#### **AUTOSTRADA A12 LIVORNO – CIVITAVECCHIA**

**PROGETTO DEFINITIVO: Completamento A12 – Cecina – Civitavecchia**

**Tratto: GROSSETO SUD – ANSEDONIA, Lotto 4 e Lotto 5B**

Oggetto: Osservazione di cui all'avviso SAT del 01.12.2016.

Estratto tavola STD 553

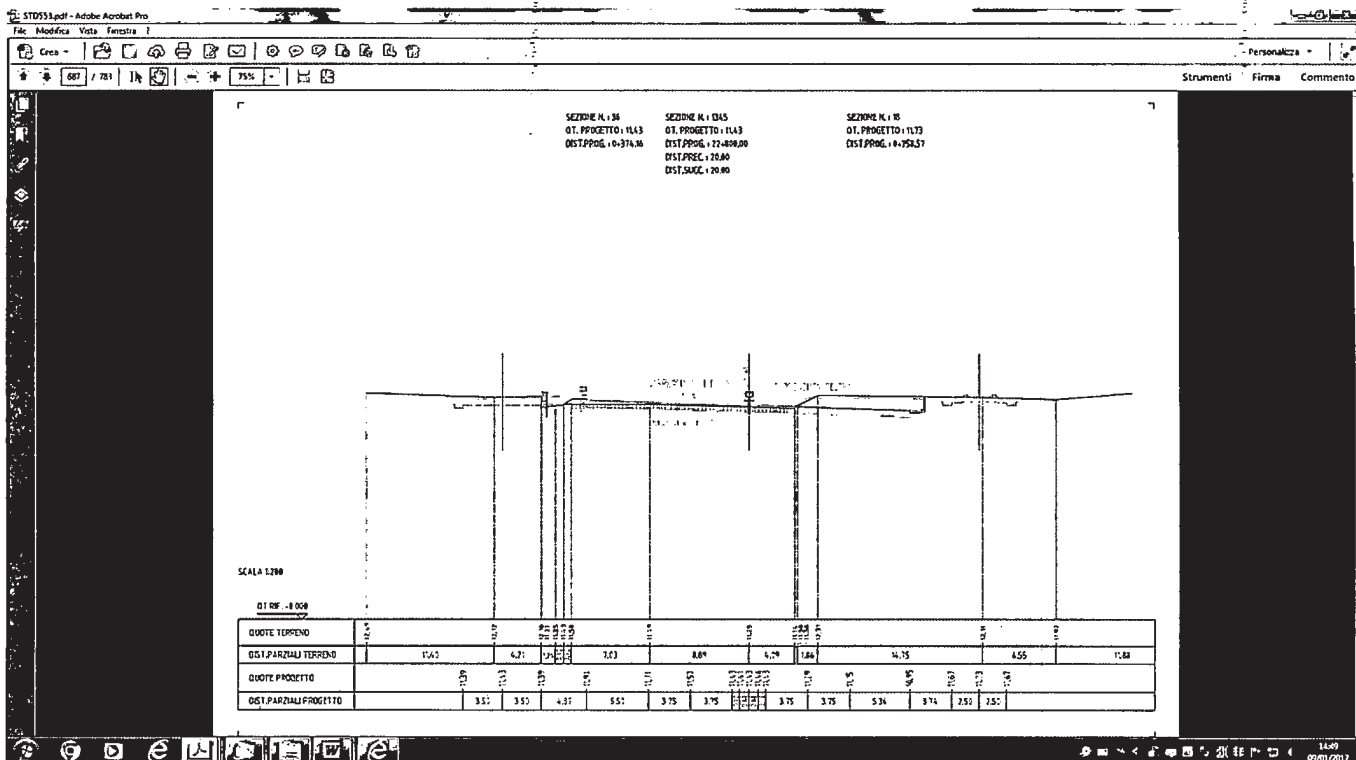
La sezione n. 1345 al Km.22+800 della Tavola STD 553 "sezioni trasversali" è diversa dalla sezione n.17 della Tav. STD 500 alla stessa progressiva chilometrica

Se si analizza invece la Sez.1345 al Km.22+800 della Tavola STD 553 "sezioni trasversali" si rileva anche il grave pericolo costituito nel non aver previsto alcun impedimento fisico tra le complanari (notevolmente sottodimensionate) e l'autostrada A12.

estratto tavola STD 408-2

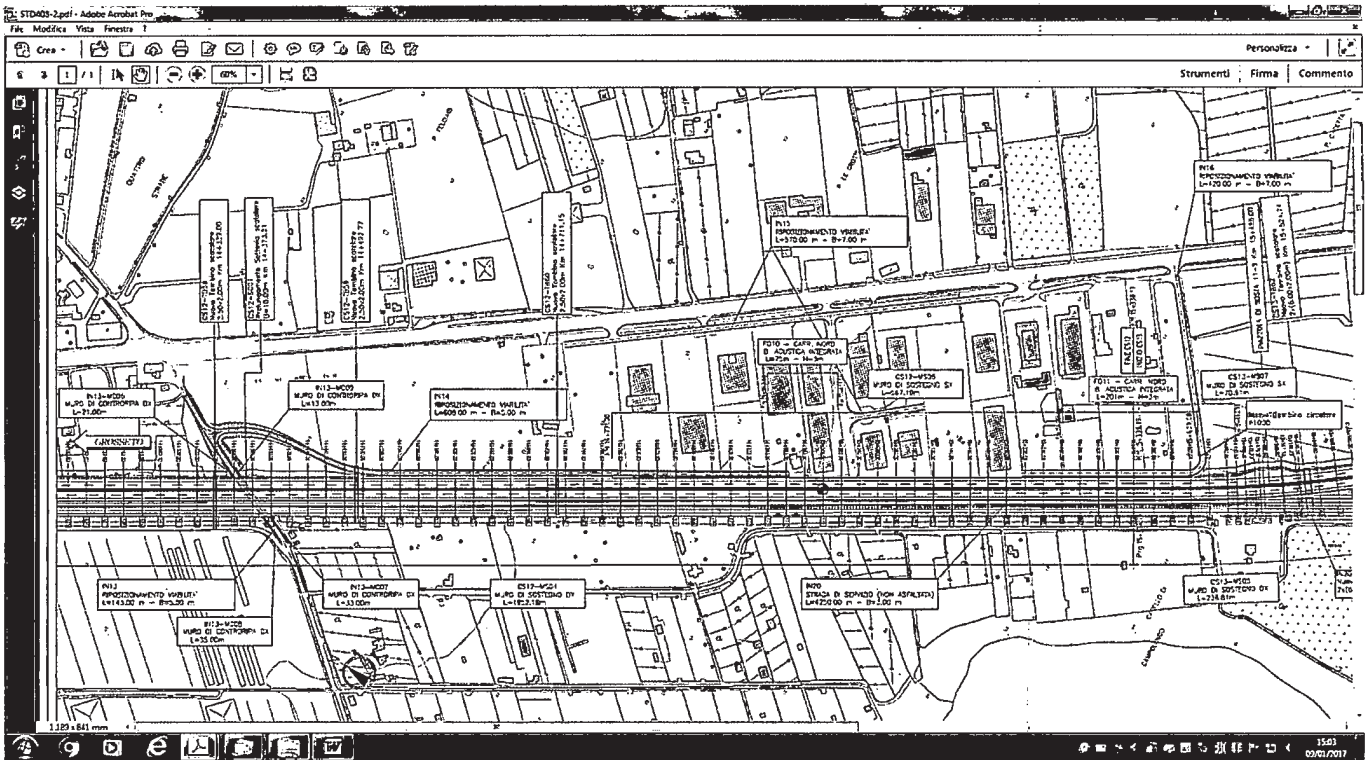
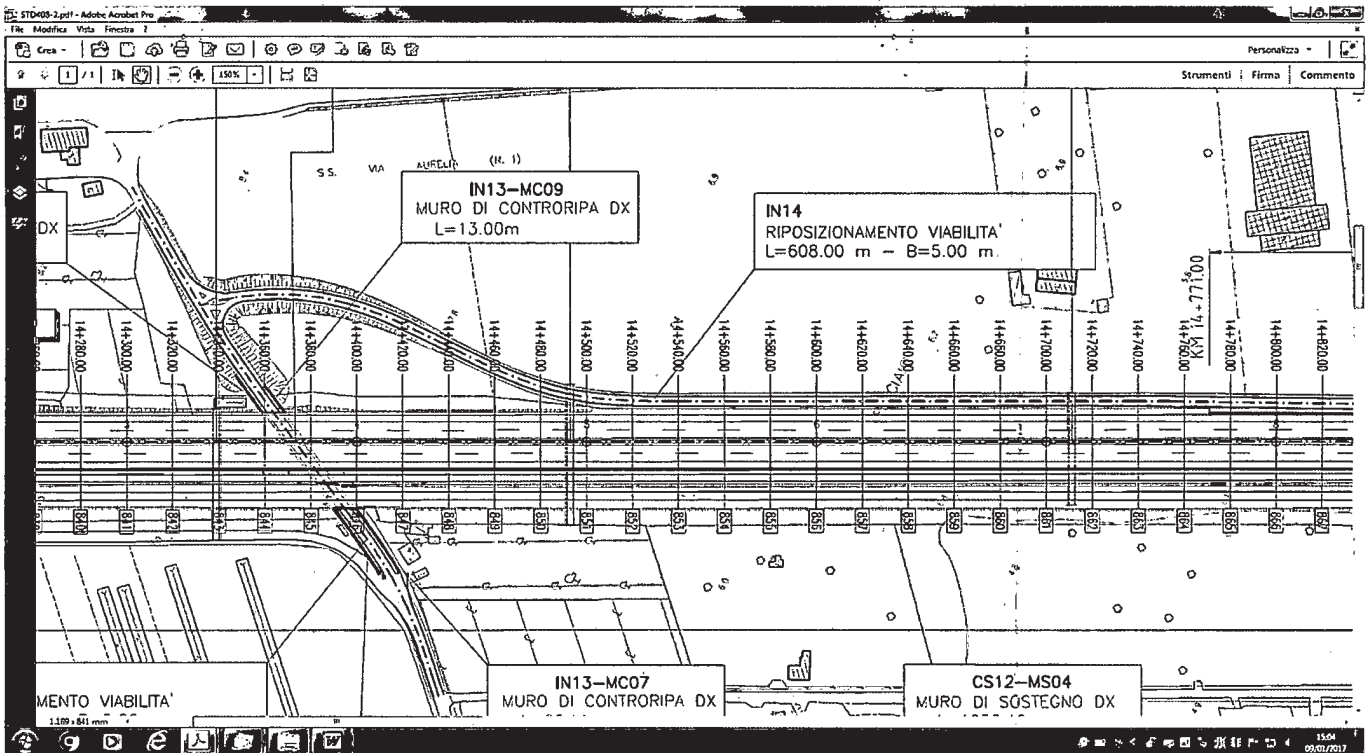
Il tratto dell'autostrada A12 attraversa la zona artigianale di Campolungo nello spazio ristretto tra i fabbricati e la vicina linea ferroviaria Pisa-Roma. In tale spazio ristretto, misurato nei punti più critici in circa mt. 38,50 tra un fabbricato e la più vicina rotaia, si è pensato di farci entrare: la piattaforma autostradale completa di zanelle di raccolta acque piovane, i muri a retta in c.a. con sovrastanti pannelli fonoassorbenti, la pista di servizio, la viabilità complanare, la fossa di guardia ("mangiando la scarpata del rilevato ferroviario), le servitù di elettrodotto od altro e la condotta di collettamento dei reflui proveniente da Talamone-Fonteblanda-Giannella-Albinia.

Dalle planimetrie e dalle sezioni sopra riprodotte, si rileva che la complanare, di servizio ad una zona artigianale soggetta a traffico quasi esclusivamente pesante, ha una larghezza, intesa quale spazio fisico tra le barriere stradali, di mt.5,00. La larghezza è notevolmente sottodimensionata rispetto alle norme tecniche che prescrivono per la Categoria F Strade Locali in Ambito Extraurbano larghezze non inferiori a mt. 9,00 se di tipo F1 e mt.8,50 se di tipo F2 – si veda al riguardo la fig. 3.6.h del c.d. Decreto Lunardi - (n.2 carreggiate di larghezza rispettivamente di mt.3,50 e mt. 3,25 e banchine ai lati di larghezza di mt.1,00). Il CdS non contempla strade inferiori a quelle locali

Vi è di più, la complanare che ha una larghezza di mt.5,00, quale spazio fisico tra le barriere stradali, non consentirebbe neppure lo scambio tra autosnodati e autoarticolati. Ciò in considerazione dell'art.61 "Sagoma limite" del C.d.S. poichè la larghezza massima di un mezzo può essere di mt.2,55, oltre ai retrovisori purché mobili (comma 1, lett.a) o addirittura mt.2,60 (comma 4) in caso di trasporto merci deperibili.

estratto tavola STD 552 sezione trasversale 856 progressiva km. 14+600

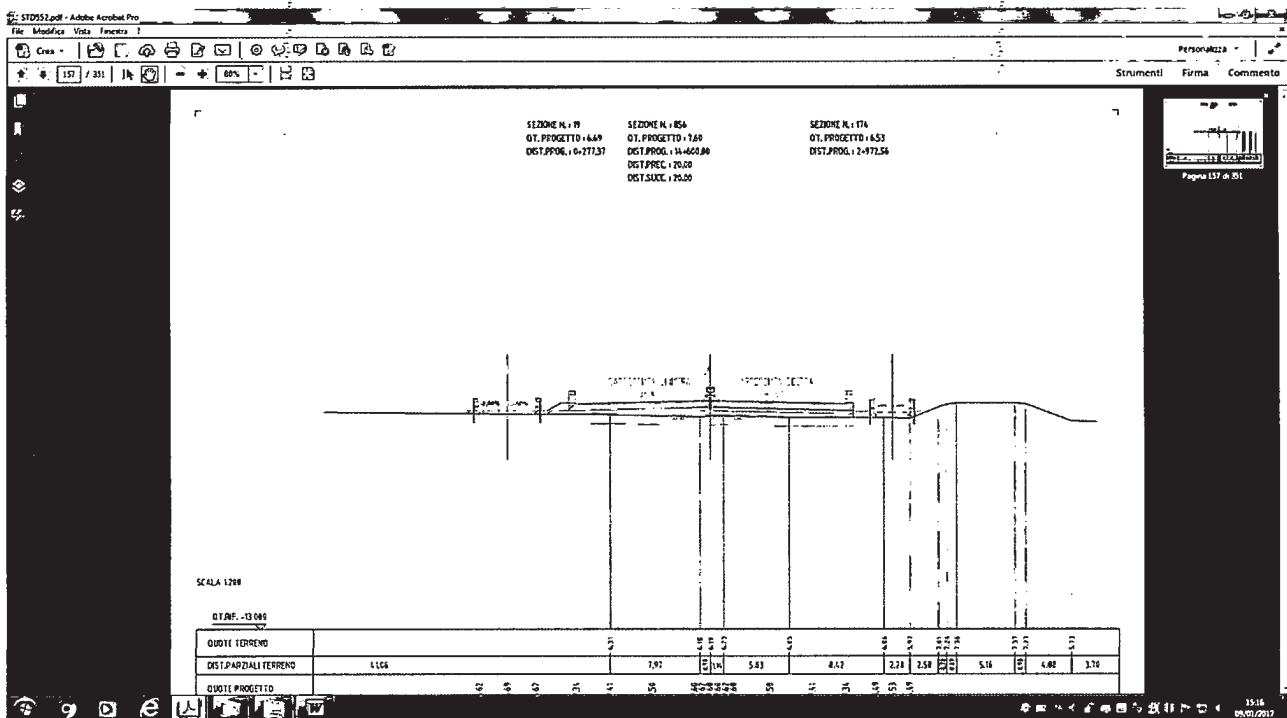
Altresi dalle sezioni trasversali 856 e 871 rispettivamente al Km.14+600 e 14+900 della Tavola STD 552 si rileva anche il grave pericolo costituito nel non aver previsto alcun impedimento fisico tra la complanare (notevolmente sottodimensionata) e l'autostrada.

SEZIONE N°1  
COLLETTORE ORIENTALE  
SEZIONE Km 0+400.00

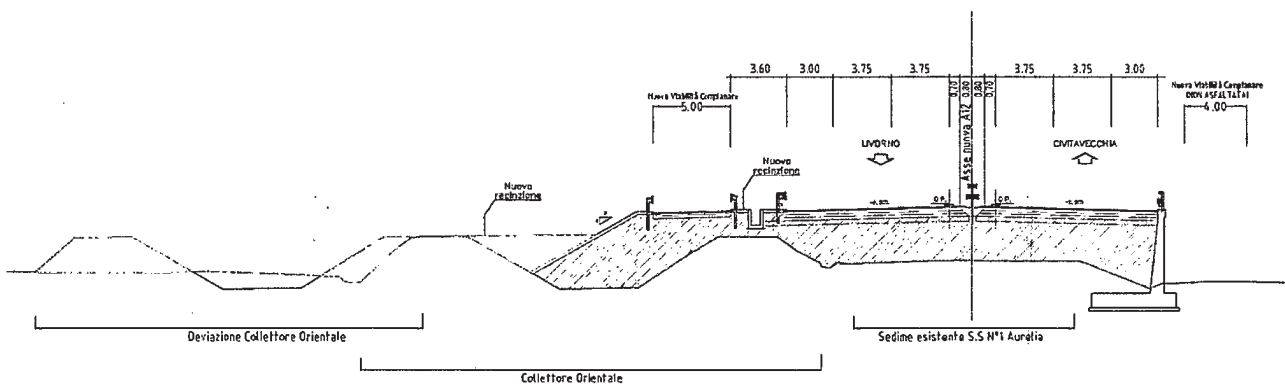
Come si rileva chiaramente dall'elaborato STD 500 - Sezione caratteristiche - sezione n. 1 alla progressiva km 0+400, sono specificate le due complanari:

Si rileva altresì un manufatto scatolare, a sezione rettangolare a cielo aperto, posto tra la sede autostradale e la complanare ad est, che sembra essere per la raccolta delle acque piovane.

SEZIONE N. : 23  
QT. PROGETTO : 2,37  
DIST.PROG. : 0+401,97

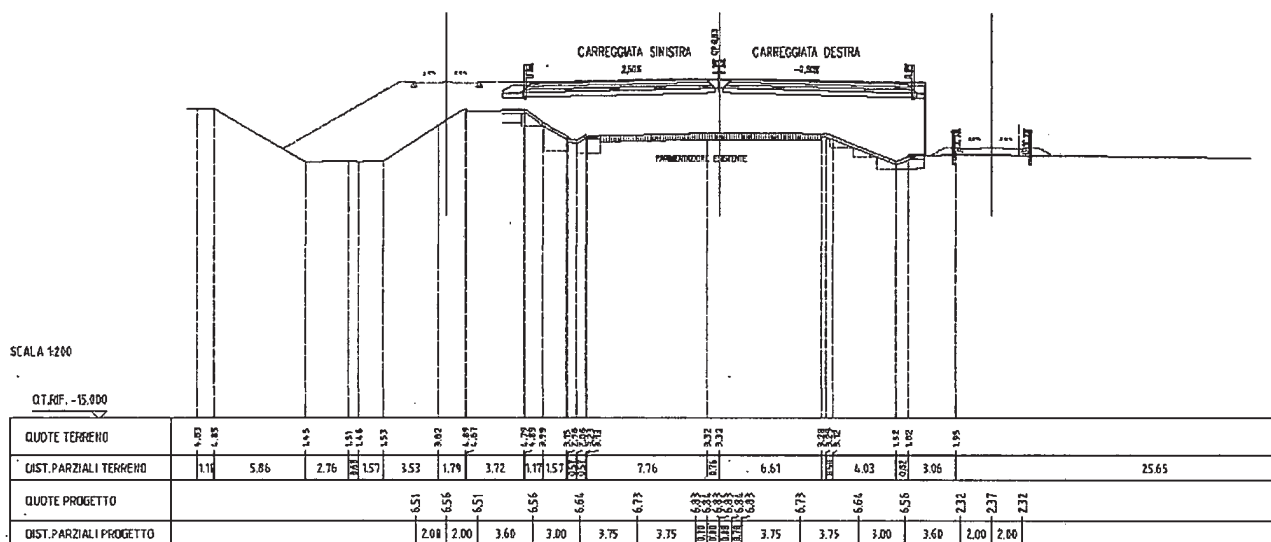
Come si rileva chiaramente dall'elaborato STD 550 sezioni trasversali da 1 a 350 - sezione n. 23 alla progressiva km 0+400, sono specificate le due complanari:

Non si rilevano né il Collettore Orientale e neppure la canaletta o scatolare posto tra la sede autostradale e la complanare ad est.

Dall'esame e raffronto degli elaborati si rilevano errori e contraddizioni sia in termini dimensionali, di larghezze delle complanari sia in termini di equipaggiamento (guardrail) che di caratteristiche costruttive delle stesse.

Estratto STD 500 - Sezione caratteristiche – sezione n. 2 alla progressiva km 1+0,00

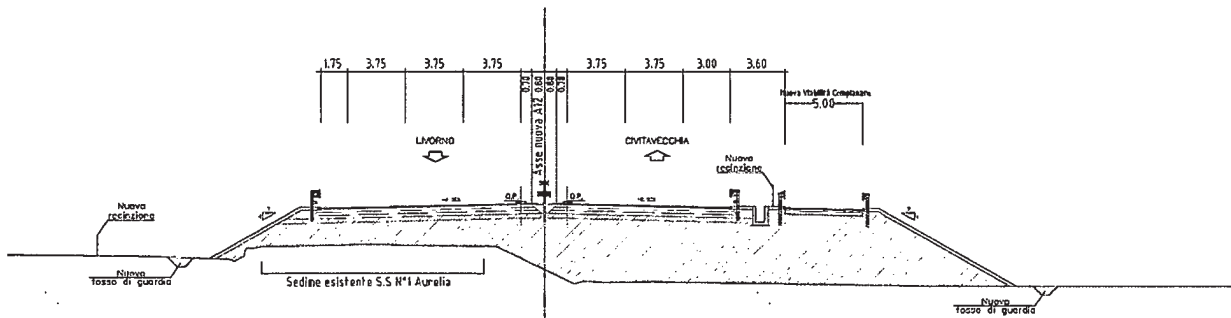
Come si rileva chiaramente dall'elaborato STD 500 - Sezione caratteristiche – sezione n. 2 alla progressiva km 1+000, è specificata la complanare ovest della larghezza di mt.5,00 (quale spazio fisico tra due guardrail) asfaltata e delimitata da cordoli.

Si rileva altresì un manufatto scatolare, a sezione rettangolare a cielo aperto, posto tra la sede autostradale e la complanare, che sembra essere per la raccolta delle acque piovane.

SEZIONE N. : 60 SEZIONE N. : 46  
 DT. PROGETTO : 6.24 DT. PROGETTO : 5.83  
 DIST. PROG. : 1+000,00 DIST. PROG. : 0+553,90  
 DIST. PREC. : 20,00  
 DIST. SUCC. : 40,00

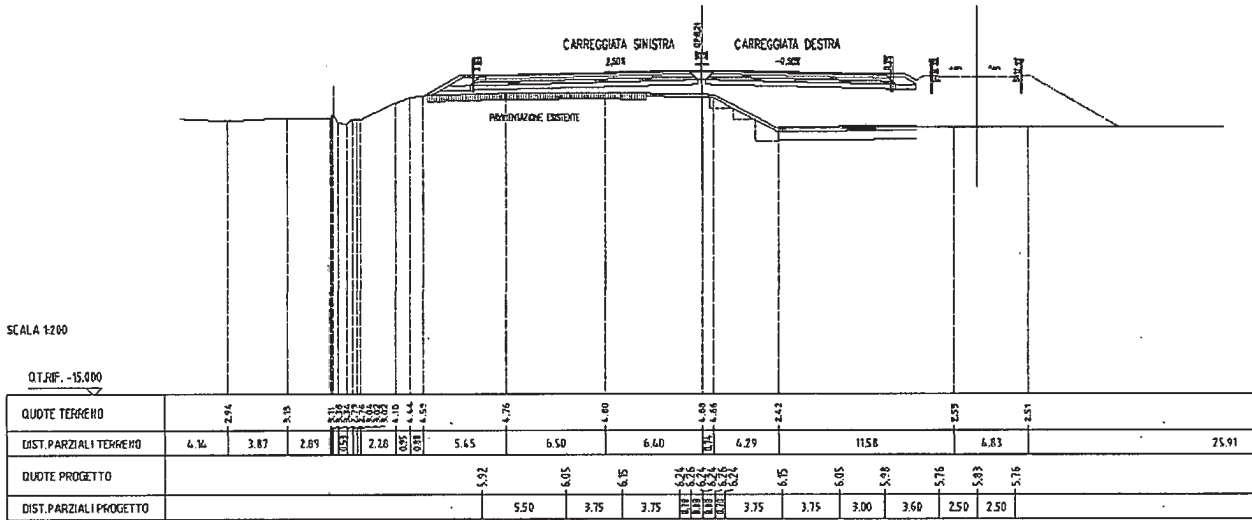
Come si rileva chiaramente dall'elaborato STD 550 sezioni trasversali da 1 a 350 - sezione n. 60 alla progressiva km 1+0,000 è specificata la nuova complanare ad ovest della larghezza di mt.5,00 (quale spazio fisico tra due guardrail) realizzata sul rilevato che fiancheggia l'autostrada.

Non si rileva la canaletta o scatolare posto tra la sede autostradale e la complanare, ma una fossetta scavata nel terreno di minime dimensioni.

Non si rileva il nuovo fosso di guardia alla base della scarpata del rilevato su cui è posta la complanare.

estratto STD 407.2 – Planimetria e profilo longitudinale di progetto dal km 12+400 al km 14+180 – particolare alla progressiva Km 13+500.

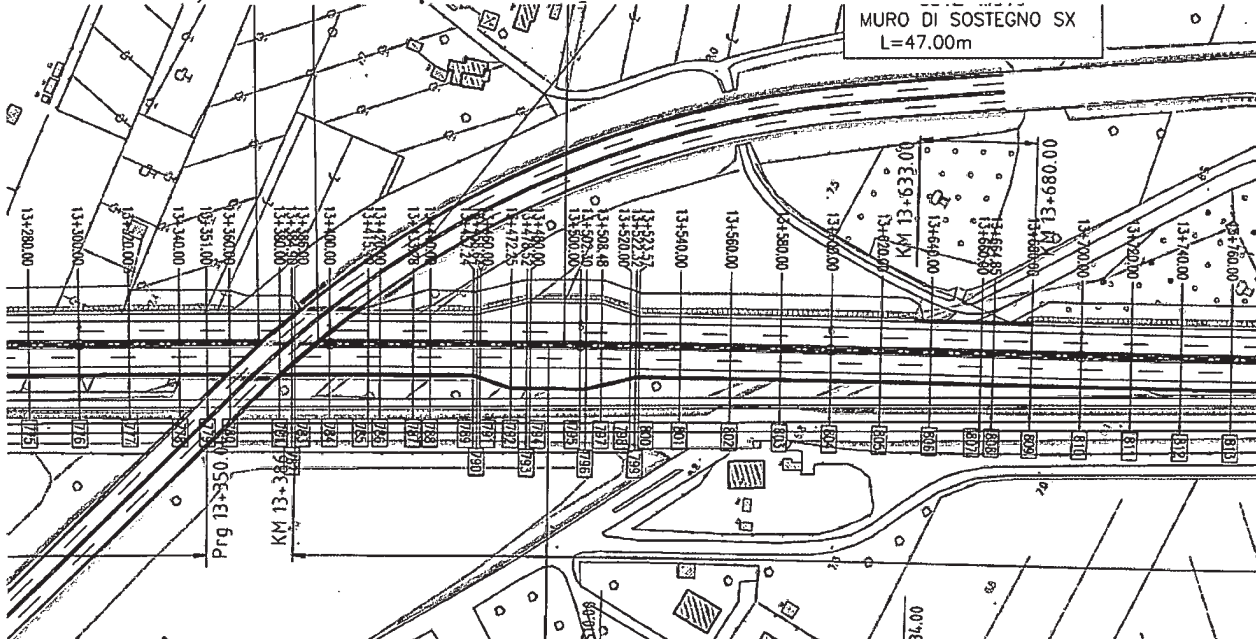
Infatti la sezione n.11 dell'elaborato STD 500 non riportando le misure reali di ingombro con entrambe le piazzole di soste, rappresenta in modo non veritiero il rispetto della distanza maggiore di mt.10 tra il piede della A12 e piede del rilevato ferroviario. Anzi, proprio per la presenza della piazzola, la pista:

Estratto STD 408.2 – Planimetria e profilo longitudinale di progetto dal km 14+180 al km 15+960. Particolare in corrispondenza delle sezioni alle progressive Km.15+200 e Km.15+000

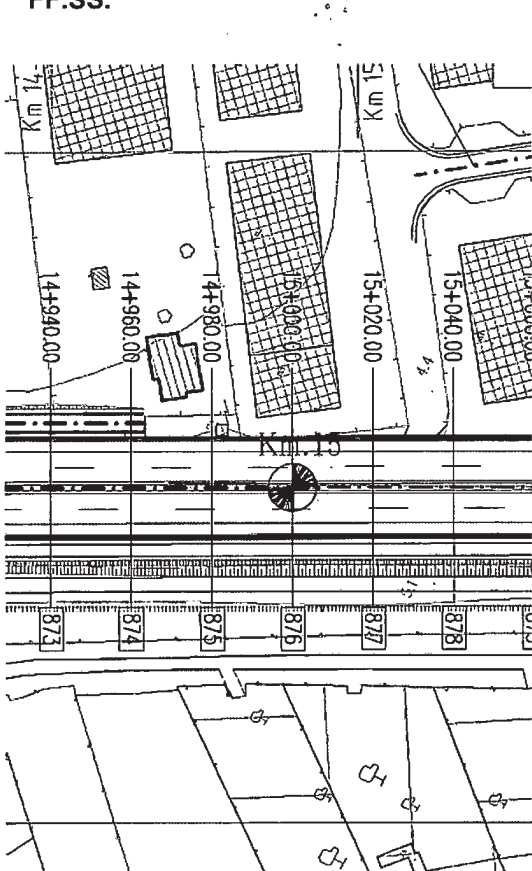
Dall'elaborato STD 408-2 si evince chiaramente che sono stati "dimenticati" n.6 fabbricati dei quali n.3 sul fronte linea FF.SS. e n.3 sul fronte S.S. Aurelia. Tali fabbricati sono stati riportati in colore rosso in posizione approssimativa. E' verosimile che non sia stato eseguito un sopralluogo ed un rilievo accurato del tratto per accertare lo spazio effettivamente esistente tra i fabbricati e la linea FF.SS.

estratto STD 500 - Sezione caratteristiche – sezione n.12 alla progressiva km 15+200

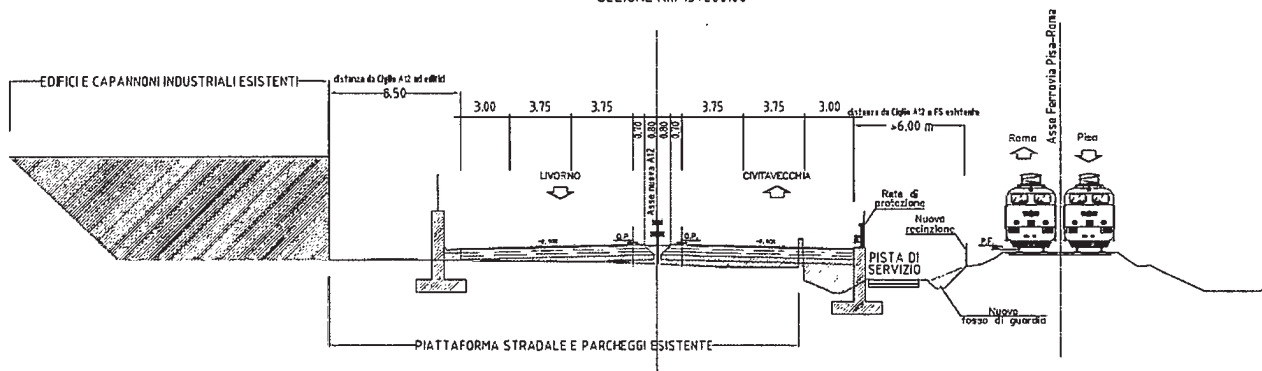
La sezione caratteristica n.12 della tavola STD 500 e la sezione trasversale n.886 della tavola STD 552 sono coincidenti alla progressiva Km.15+200

Nella sezione caratteristica 12 della tavola STD 500 è rappresentata in colore rosso la "PIATTAFORMA STRADALE E PARCHEGGI ESISTENTE" tale rappresentazione non corrisponde al vero in quanto in corrispondenza di tale sezione non vi sono né piattaforme stradali né parcheggi, come evidente nell'immagine aerea.

SEZIONE N. : 886      SEZIONE N. : 204  
 Q.T. PROGETTO : 5.33      Q.F. PROGETTO : 3.46  
 DIST. PROG. : 15+200.00      DIST. PROG. : 3+572.56  
 DIST. PREL. : 20.00  
 DIST. SUCC. : 20.00

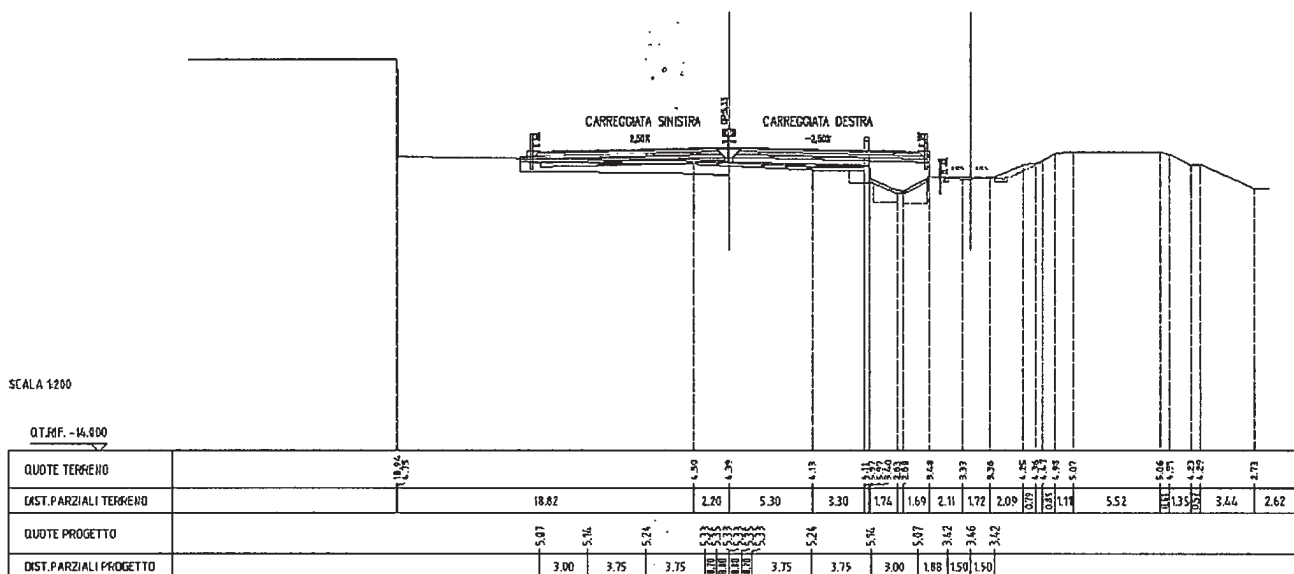
**La distanza minima misurata con strumento topografico, direttamente sul posto, tra il fabbricato di cui alla particella n.496 del foglio n.39 (il medesimo rappresentato nella sezione trasversale n.876 della tavola STD 552) è pari a mt.38,43.**

**E' evidente che l'opera, con le dimensioni di progetto, non può essere realizzata in uno spazio così ristretto, in quanto lo spazio disponibile è incompatibile con quello necessario.**

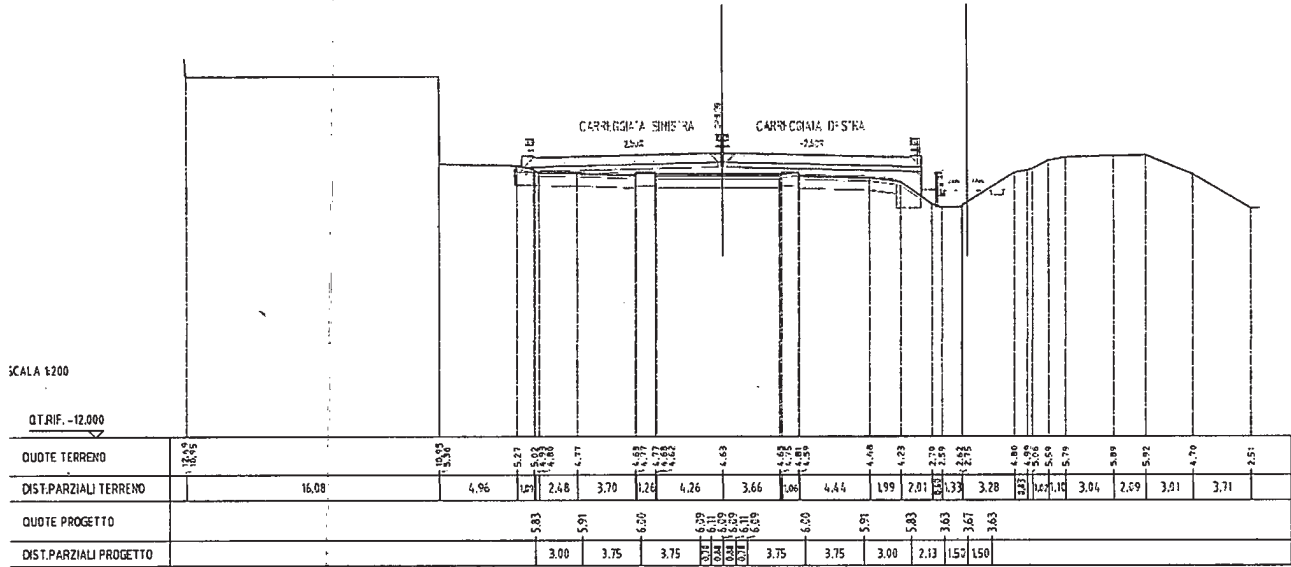
In pratica quanto disegnato non trova allocazione negli spazi posti tra i fabbricati e la linea FF.SS. Pisa-Roma.

estratto STD 552 sezioni trasversali da 701 a 1050 - Sezione n.876 alla progressiva km 15+000  
 Della sezione trasversale 876 della tavola STD 552 si rilevano le stesse incongruenze e discrasie già descritte in precedenza con riferimento alla sezione trasversale 886 che per brevità non vengono nuovamente descritte. Tali problematiche rendono **evidente che l'opera, con le dimensioni di progetto, non può essere realizzata in uno spazio così ristretto, in quanto lo spazio disponibile è incompatibile.**
